東京電力株式会社柏崎刈羽原子力発電所第1号機の工事計画届出  
(固体廃棄物処理設備(廃スラッジ系)の改造に係る工事)についての確認  
結果

内容：固体廃棄物処理設備（廃スラッジ系）の改造

工事計画届出書の確認事項に対する回答

(平成 28 年 1 月 13 日付届出 原管発官 27 第 146 号)

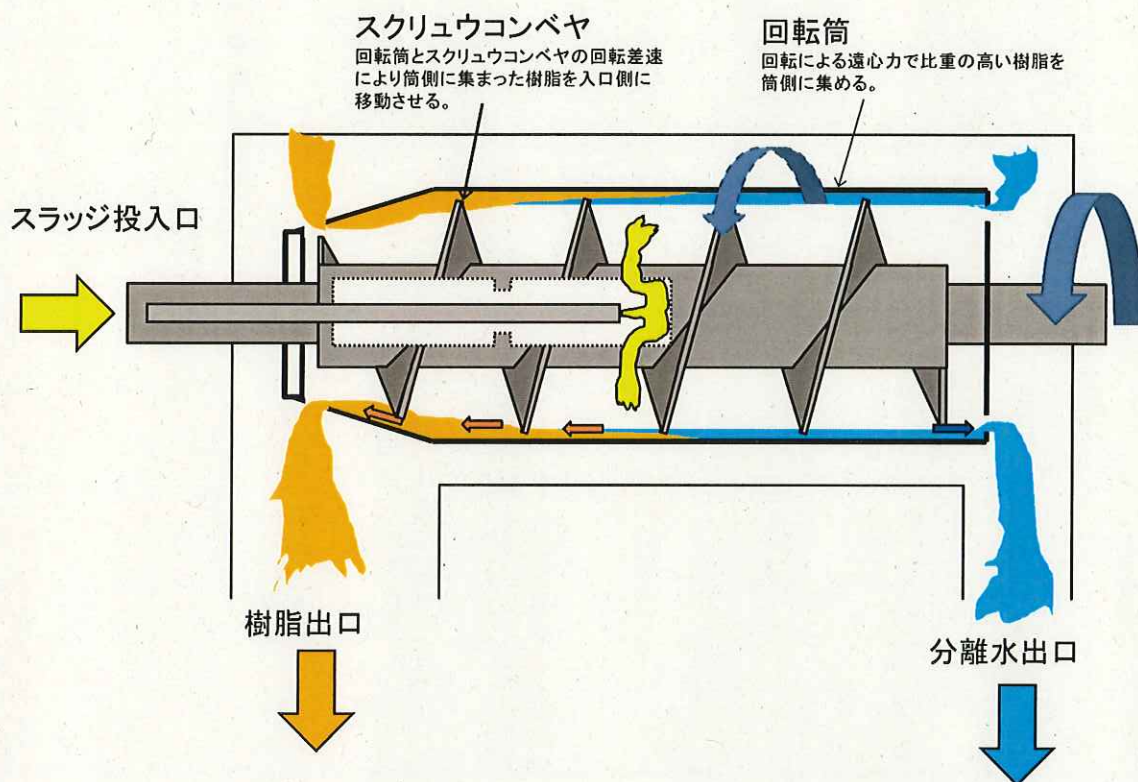
Q3-8	技術基準規則第15条第4項（飛散物による損傷）への対応について説明すること。
------	--

スラッジ脱水機の概略構造は下記に示す通りであり，脱水後の樹脂を移動させるためのスクリュウコンベヤは脱水機のシャフトに溶接で螺旋状に取り付けられており，羽根部が損傷して飛散する可能性は低い。

ここで，万が一，羽根部が破損して飛散することを想定した評価内容を以下に示す。
